## 開森橋架替え工事請負契約の変更理由について

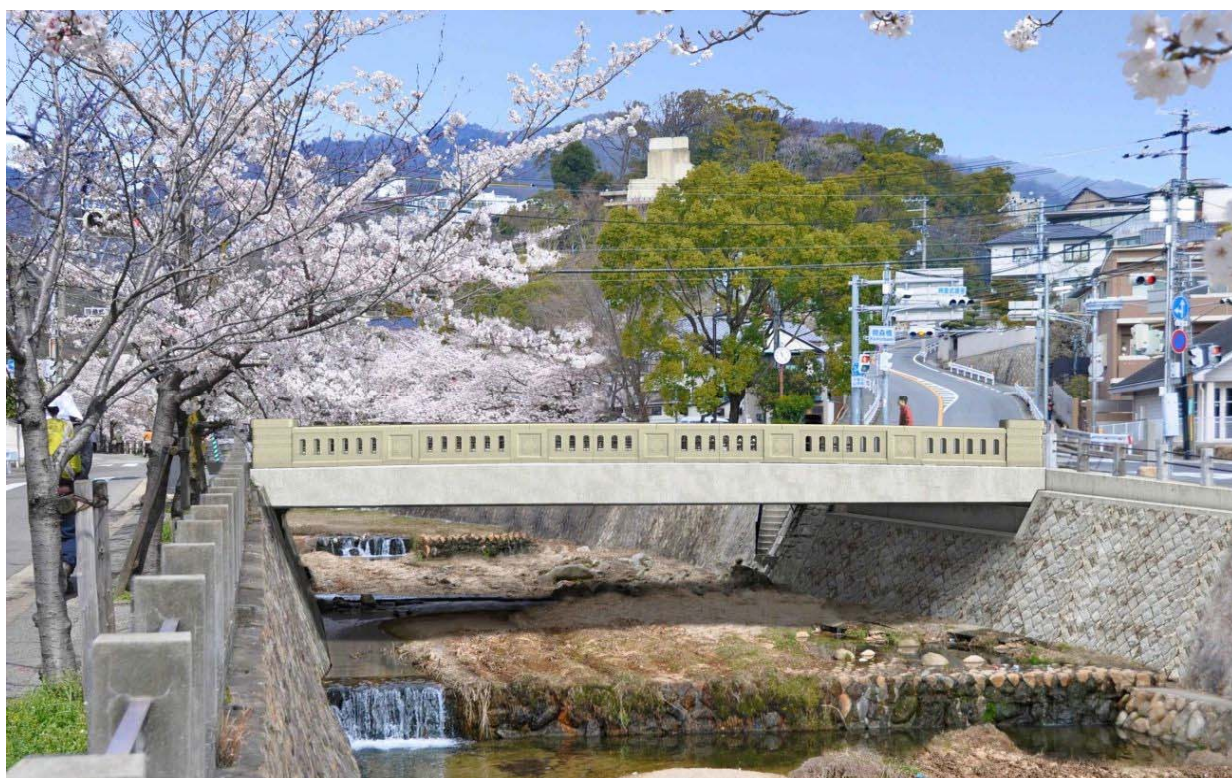
項目	当初設計	変更設計	増加額
仮橋の杭	設計段階のボーリング調査により、杭打設箇所が非常に堅固な岩盤地層であることが判明したため、兵庫県の標準積算基準の中から現場条件に適合したダウンザホールハンマ工法（写真-1）を選定した。	周辺住民との協議において、環境に配慮した工法で実施するよう要望があり、環境への負荷が小さい回転工法により施工したが、掘削が不可能であった。工法を再検討し、掘削能力が高く、騒音・振動・粉塵対策に優れたサイクルハンマ工法（標準型）（写真-2）に変更した。	
	15,000,000円	113,000,000円	98,000,000円
本橋の杭	設計段階のボーリング調査により、杭打設箇所が非常に堅固な岩盤地層であることが判明したため、兵庫県の標準積算基準の中から現場条件に適合したダウンザホールハンマ工法（写真-1）を選定した。	上記サイクルハンマ工法（標準型）により掘削可能となったが、1本を掘削するために1週間を要した。工法を再検討し、仮橋施工時には開発されていなかったサイクルハンマ工法（特殊型）（写真-3）を試行した結果、1日に1本の掘削ができたため、同工法に変更した。	
	24,000,000円	96,000,000円	72,000,000円
高欄		景観アドバイザー会議の審議により、一般的な高欄ではなく、芦屋川の景観に合ったものであり、開森橋（施工前）の意匠を引き継ぐデザインとするよう意見があったため、施工と同時進行で検討を行い、デザインを決定した。	
		46,000,000円	46,000,000円
その他工事	155,400,000円	201,450,120円	46,050,120円
契約金額	(変更前) 194,400,000円	(変更後) 456,450,120円	262,050,120円
